# REAMENAGEMENT DU POLE D'ECHANGES MULTIMODAL DE CAGNES-SUR-MER

Dossier d'enquête publique environnementale

## *PIECE E : Mémoire en réponse à l'avis de l'Autorité environnementale*

Planning -Mission de maitrise d'œuvre aux travaux de restauration capacitaire du palvan surle le PEM Cagnes sur Mer

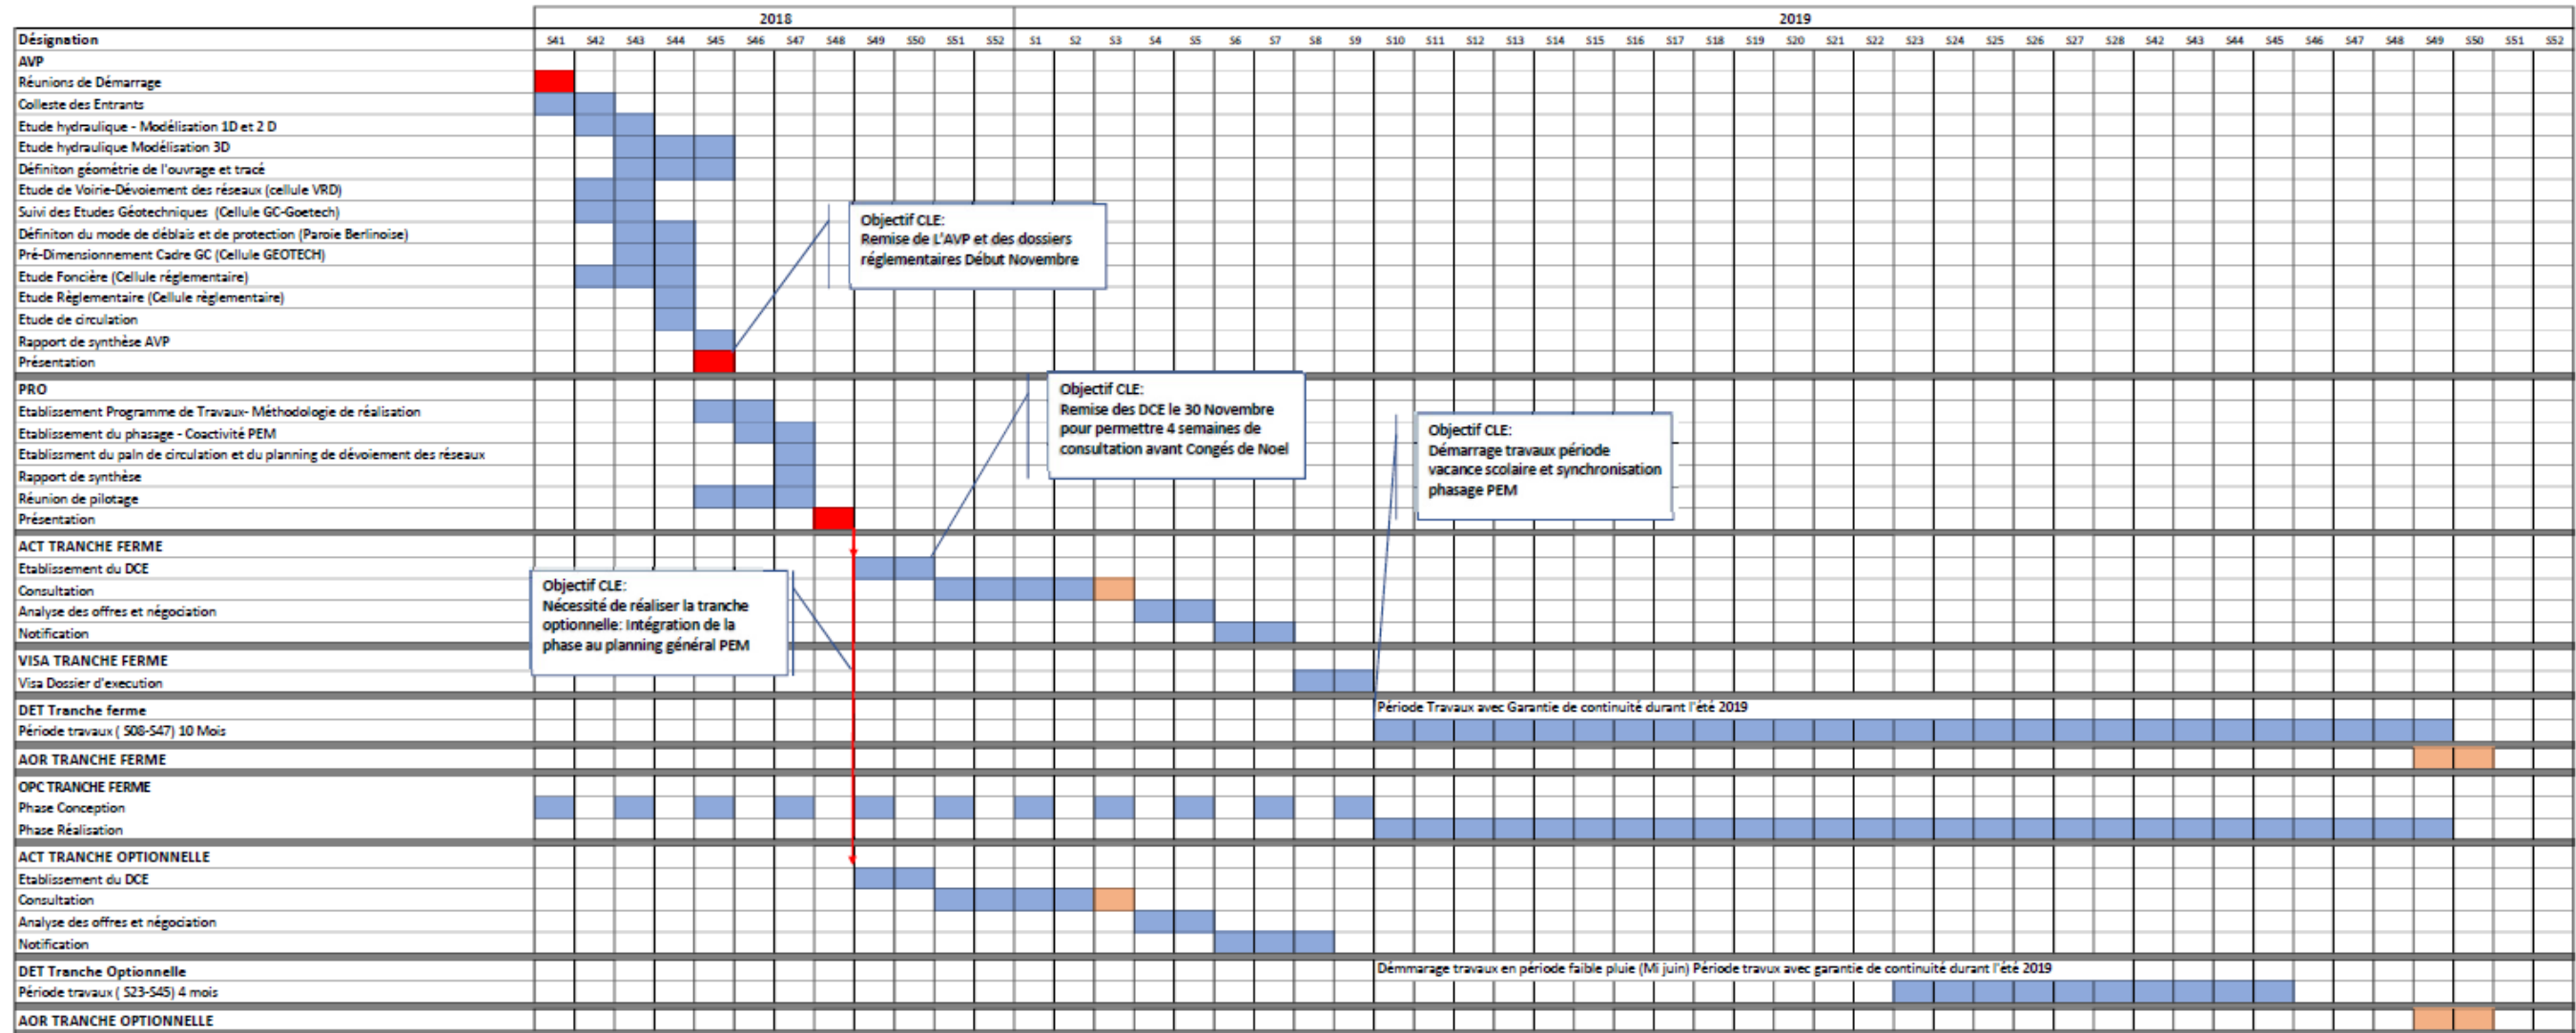
- préciser si le projet d'augmentation de la capacité de l'ouvrage hydraulique du Malvan est déjà autorisé et dans le cas contraire dans quel délai il le sera, le projet de PEM ne pouvant a priori être autorisé sans que celui-ci l'ait été au préalable,

- compléter l'étude d'impact par les impacts de la mesure compensatoire hydraulique « augmentation de la capacité de l'ouvrage hydraulique du Malvan » sur l'environnement et sur la conception du projet de PEM, notamment au niveau du franchissement des voies ferrées, et de présenter le projet de PEM revu le cas échéant,

Le planning général prévisionnel du PEM et du projet Malvan est présenté ci-après.

Le planning prévisionnel détaillé des travaux uniquement liés au Malvan est présenté ci-après.

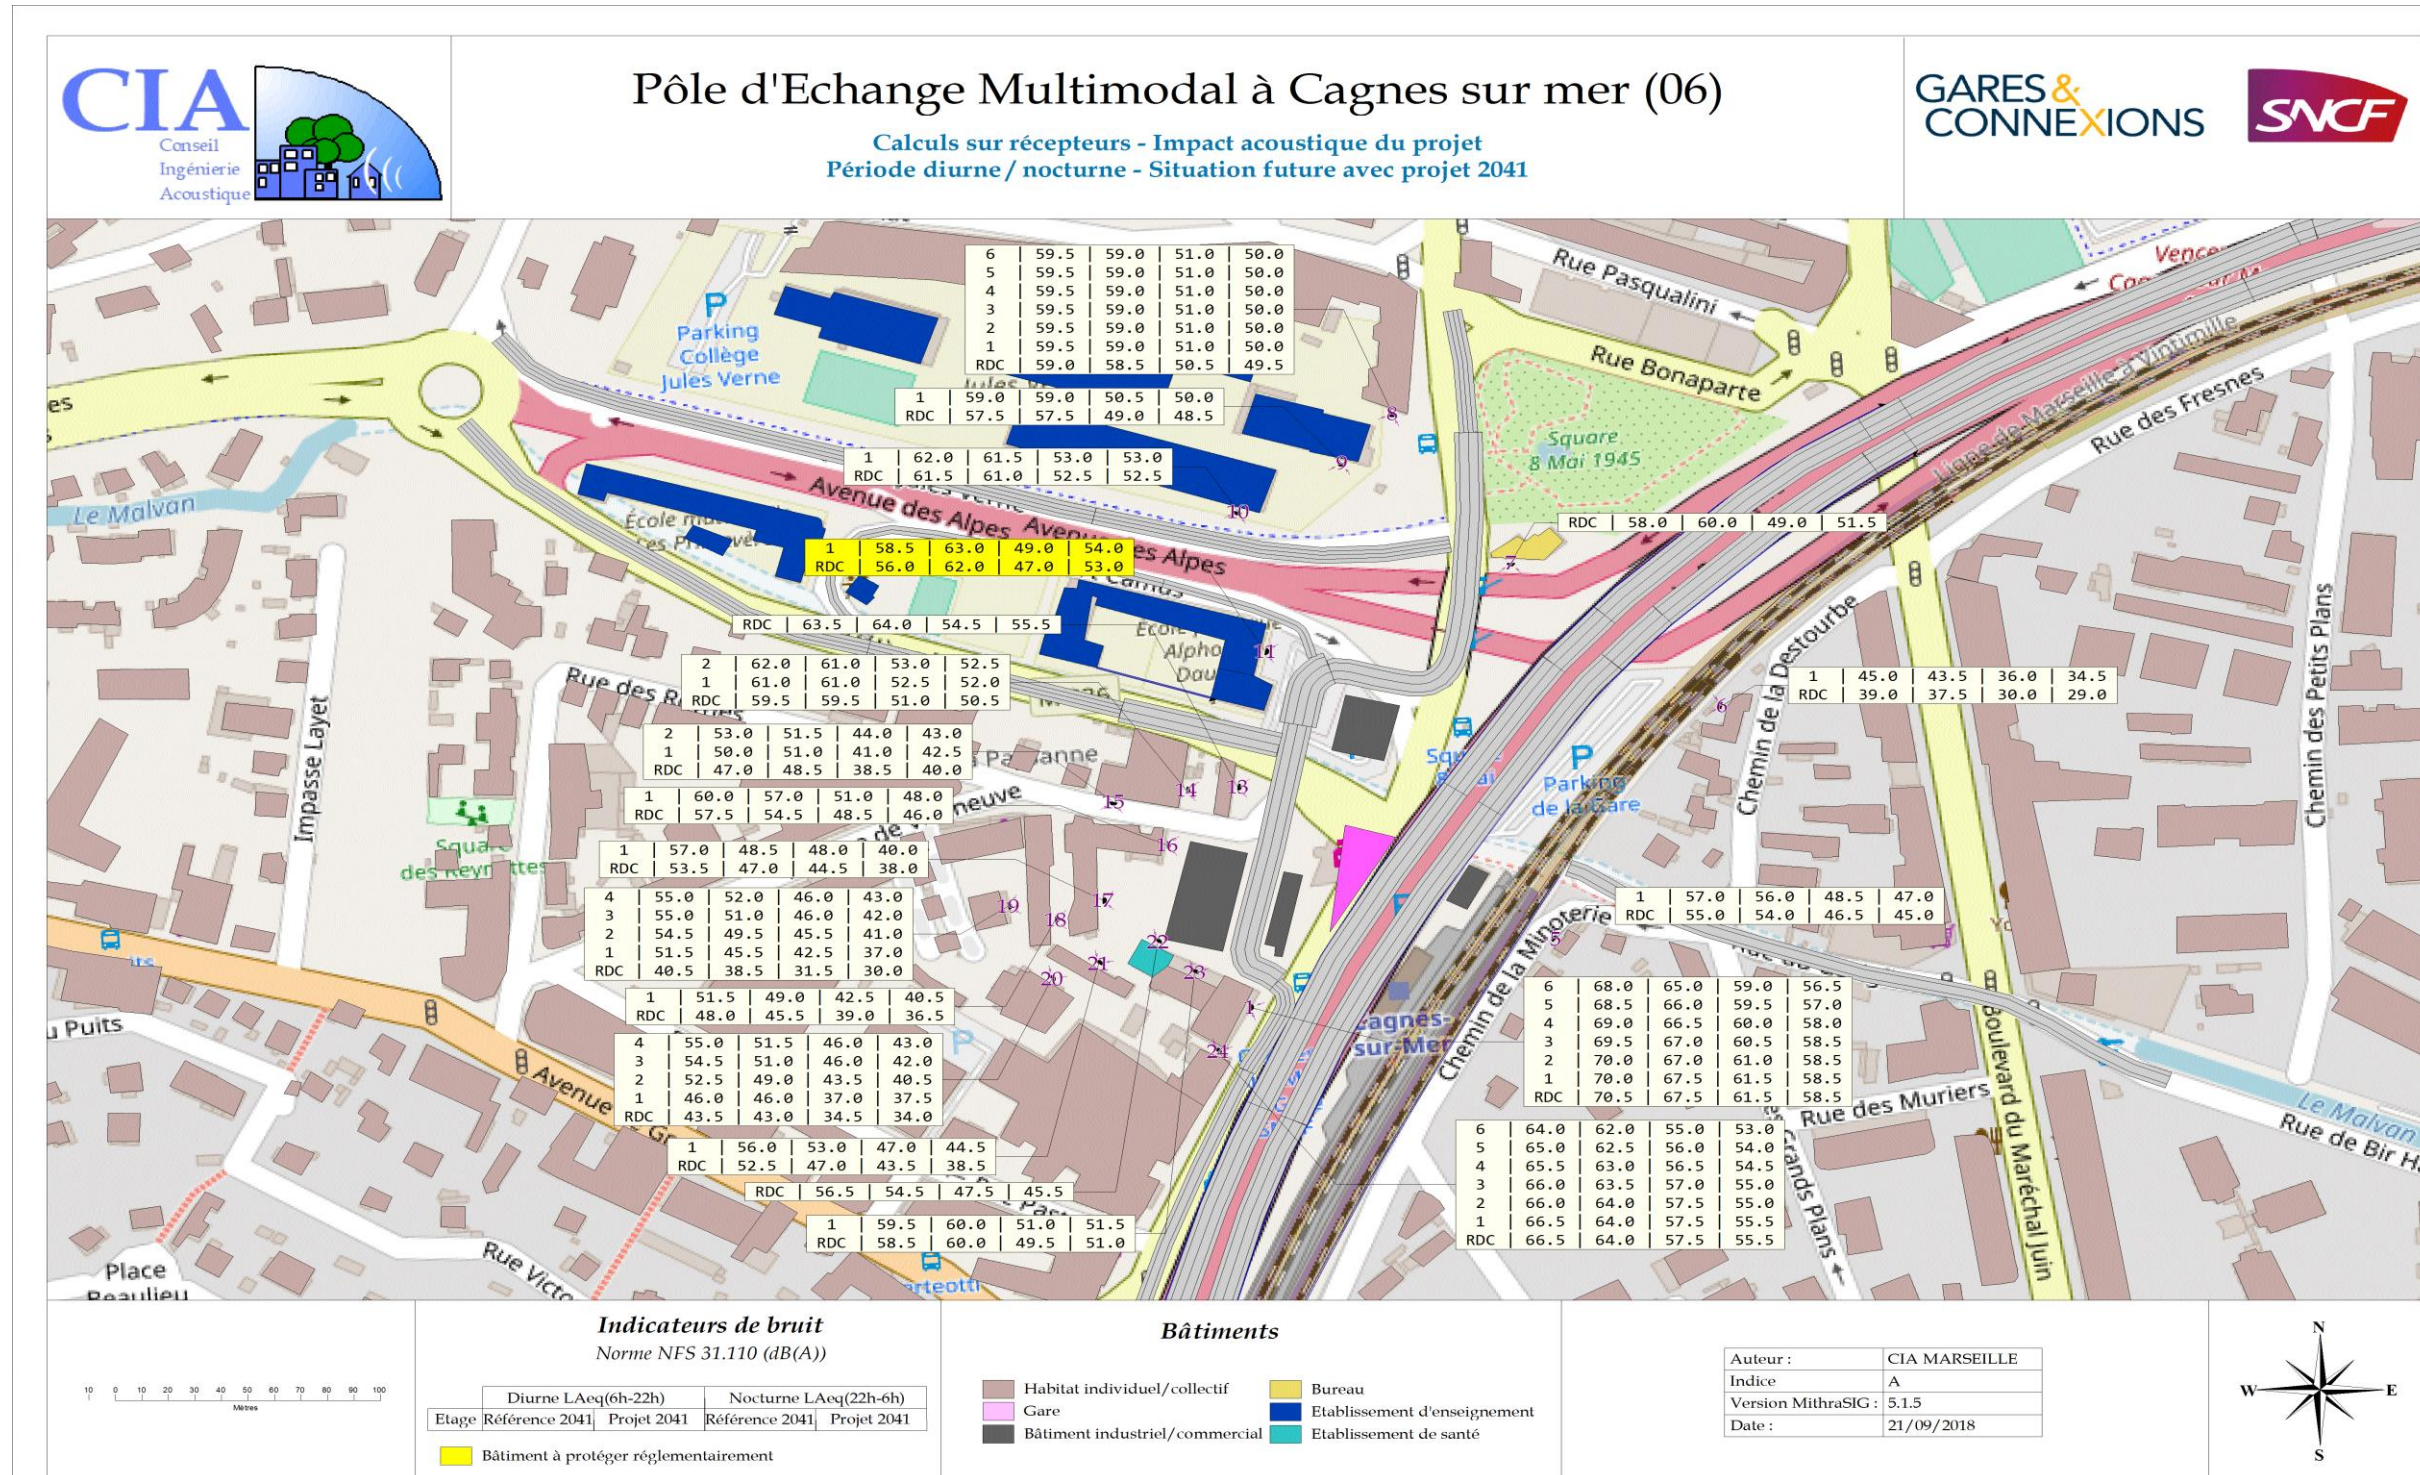
- Une augmentation de plus de 2 dB(A) à terme ;
- Un dépassement des seuils admissibles.

C'est le cas pour le groupe scolaire pour la seule période diurne.

Ce bâtiment se situant dans une ambiance sonore pré existante de type modérée, il convient dès lors de le ramener en dessous de son niveau initial (à savoir 63 dB(A) au premier étage). Le moyen utilisé est l'écran acoustique prévu au projet d'aménagement du PEM.
